Dato: 23.10.2020  
Vår ref: 14/01859-41  
Deres ref:

## **Tildeling av driftskonsesjon etter minerallova for Kvammen (Nesbakkane) i Sunnfjord kommune. Tiltakshavar: Roald Sunde (enkeltpersonforetak).**

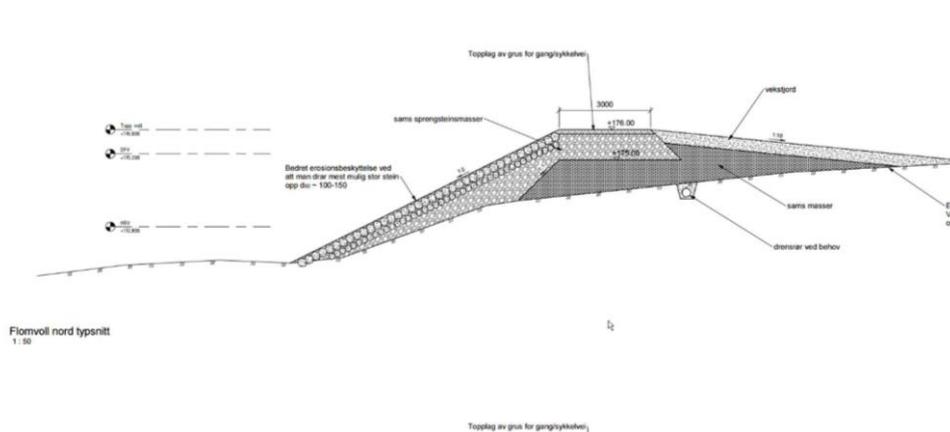
Elva Jølstra renn mot uttaksområdet i nordaust, før den svingar mot nordvest og rundt uttaksområdet. Det er sett av eit belte langs elva som ikkje skal gjerast inngrep i. Vi vil anta at elva under stor flaum vil kunne stå inn på den nyleg planerte innmarka i nordaust utan at vi har konkret kunnskap om det. Uttaksområdet stenger altså elva slik at den ikkje får renne fritt rett fram, men må svinge mot nordvest og ned Kvamsfossen. I eit driftsløyve må det settast avgrensingar for uttaket i djupna slik at det ikkje medfører fare for at elva under stor flaum kan ta vegen rett fram og gjennom uttaksområdet. Ei slik hending gjennom avdekte og lett eroderbare massar kan gi svært uheldige konsekvensar. Det vil vere uakseptabelt at elva endrar laup. Med omgrepet stor flaum meiner vi her 200 års flaum + 20% klimapåslag. Dersom ein nyttar formelen i [NVE rettleiar 3/2015](#) s.13 pkt.1 gir dette ei potensiell vasstandsstiging over normalvasstanden i elva på 7,8 m ved uttaksområdet (nedslagsfelt 408 km<sup>2</sup>). Eventuell oppstuving av is kan og påverke flaumvasstanden. Dersom uttaket ikkje vert utforma til å kunne takle ei potensiell vasstandsstiging på nærare 8 m. så meiner vi det kan vere grunn for å få fagkyndige til å gjere nærare vurderingar av flaumfaren i området for konsesjon vert gjeven.

Deler av uttaksområdet er synt som aktsemdområde for snøskred og steinsprang.

Tiltakshavar har sendt over skisser henta frå Sunnfjord Energi sin klassifiseringssøknad for inntaksdam for Jølstra kraftverk. Skissene syner planlagd høgd på flaumvoll langs elva sin venstre breidd (sett medstraums) nordaust for uttaksområdet. Topp voll er planlagt på kote 176. Dimensjonerande flaum er berekna å nå kote 175.2. Det går ikkje fram av skissa, men Q500 er lagt til grunn for dimensjonerande flaum. Dette går fram av klassifiseringssøknaden.

NVE har ikkje kontrollert flaumberekning og berekning av flaumstiging, men vi har heller ingen haldepunkt for å underkjenne desse berekningane. Dersom skissene skal leggest til grunn for sakshandsaminga bør DIRMIN vurdere å be tiltakshavar å skaffe fram grunnlaget for dei, dvs flaumberekning og berekning av flaumstiging.

Uttak av masse bør avsluttast tilstrekkeleg langt frå elva og sikrast forsvarleg, slik at ikkje strøymande vatn i grunnen kan medføre grunnbrot og utgliding. Det kan ikkje utelukkast at vollen mot elva blir overtoppa i ein flaumsituasjon. Overflateerosjon kan såleis også representere ein fare for elveløpet. Grense for masseuttak og sikringstiltak bør basere seg på geotekniske undersøkingar og vurderingar.

*På bakgrunn av dette inntar DMF vilkår om at Tiltakshavar skal foreta en risikovurdering basert på geotekniske undersøkelser. Se vedtakets punkt 2.4 og DMFs vurdering punkt 5.8 kor dette er gjort greie for. Kva gjeld NVE sitt høyringsfråsegn knyta til skredfare viser DMF til byggeteknisk forskrift (TEK 17) sine generelle tryggleikskrav mot naturpåkjenningar, her under forskrifta § 7-3 om sikkerhet mot skred. DMF føreset at Tiltakshavar etterlever byggeteknisk forskrift og den sitt tryggleiks- og dokumentasjonskrav kva angår skredfare. Ut over dette tek DMF høyringsfråsegna til etterretning.*
